**ILUSTRÍSSIMO SENHOR PREGOEIRO DO SETOR DE LICITAÇÕES DA PREFEITURA  
MUNICIPAL DE ERECHIM, ESTADO DO RIO GRANDE DO SUL**

A Empresa ROGMAR COMÉRCIO E SERVIÇOS ESSENCIAIS LTDA - EPP, inscrita no CNPJ sob o nº 05.138.309/0001-66, com sede na Rua Eustáchio Santolin, nº 73, Bairro Bela Vista, Erechim/RS, representada neste ato por seu representante legal o Sr. DANIEL ENRIQUE DOS SANTOS, brasileiro, união estável, Técnico em Eletroeletrônica pela Escola de Educação Prof. SENAI - Visconde de Mauá e Graduando no curso de Bacharel em Gestão Ambiental pela Universidade Estadual do Rio Grande do Sul, portador da Carteira de Identidade RG nº 8077571531 SSP/RS, CPF nº 969.374.320-20 e Registro no CREA nº RS157766, residente e domiciliado na Rua Afonso Von Muhlen, nº 215, Bairro Aldo Arioli, nesta cidade de Erechim, vêm, respeitosamente, com fundamento no Artigo 41, § 2º da Lei nº 8.666/1993 e item 3do Edital do Pregão Presencial nº 150/2017, interpor impugnação ao edital de licitação pelas razões de fato e direito abaixo aduzidas:

Figura 03: Acessada em 23/08/2018 no site: <https://attsantos.wixsite.com/blog/single-post/2017/09/19/1080n-ou-1080p>

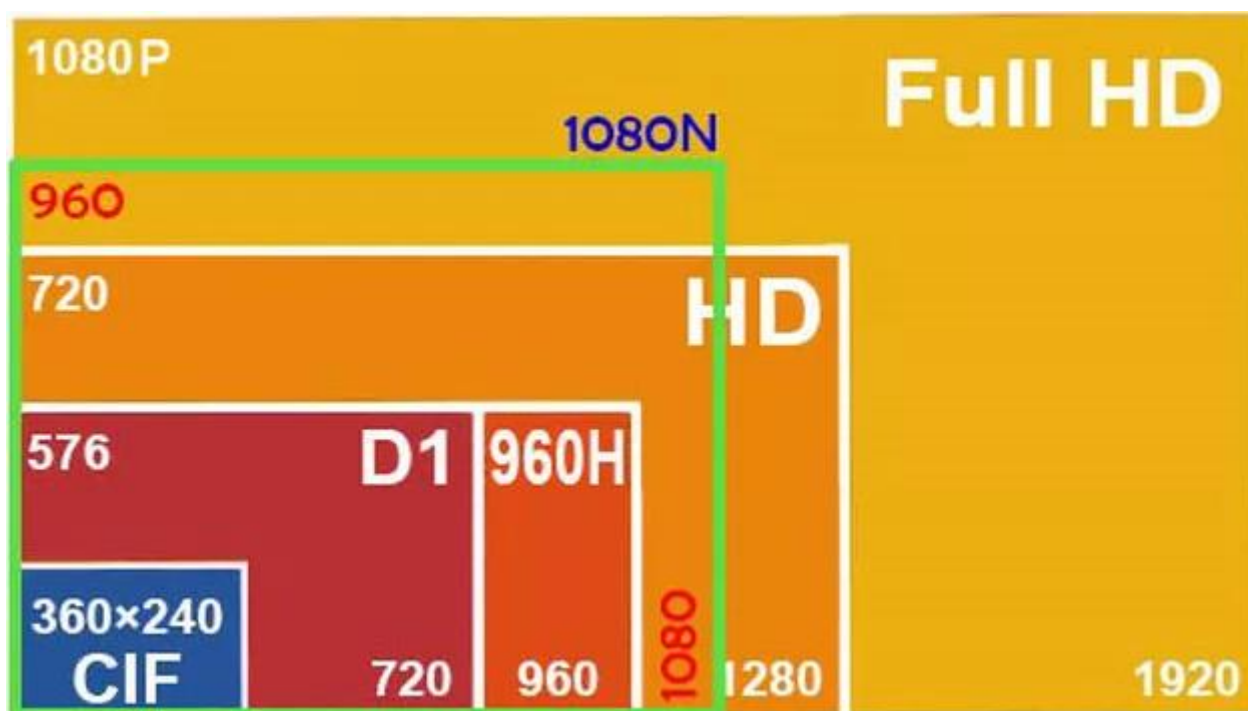
O DVR (Digital Vídeo Recorder) solicitado no memorial descritivo possui apenas visualização das câmeras na qualidade/resolução 1080p – e o principal que seria a gravação é apenas 720p ou 1080n – Isso faz com que as câmeras solicitadas (com qualidade/resolução 1080p – FULL HD) não sejam utilizadas em sua capacidade total, visto que suas imagens serão gravadas em resolução menor. Abaixo vamos exibir um exemplo na FIGURA 03, de como são as resoluções de câmeras mais comuns no mercado e o que significa a resolução 1080n para a gravação que o memorial descritivo solicita:

Verificamos que a resolução fornecida pelas câmeras, solicitadas no memorial descritivo, ficarão subutilizadas - visto que suas imagens não serão gravadas em resolução total (1080p – FULL HD).
